# ВИЗУАЛЬНЫЕ ОТЛИЧИЯ НАТЯЖНОГО РОЛИКА 55739

ТЕХНИЧЕСКАЯ ИНФОРМАЦИЯ № 1962

Рис. 2: 55739 (новая модель)

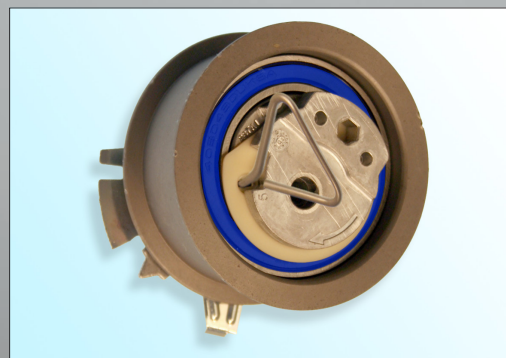
В рамках постоянного совершенствования нашей продукции был модифицирован натяжной ролик 55739. В данной технической информации приведены визуальные отличия старой и новой моделей.

- эксцентрик из металлокерамики
- поверхностное покрытие электростатическое (черное)
- синее уплотнение подшипника

- эксцентрик из литого алюминия
- поверхностное покрытие цинк-фосфор (светло-коричневое)
- коричневое или синее уплотнение подшипника

Старая модель натяжного ролика не теряет своего значения, может по-прежнему использоваться и устанавливаться в соответствии с данными производителей!

При монтаже новой модели следите за тем, чтобы не была повреждена поверхность натяжного ролика!
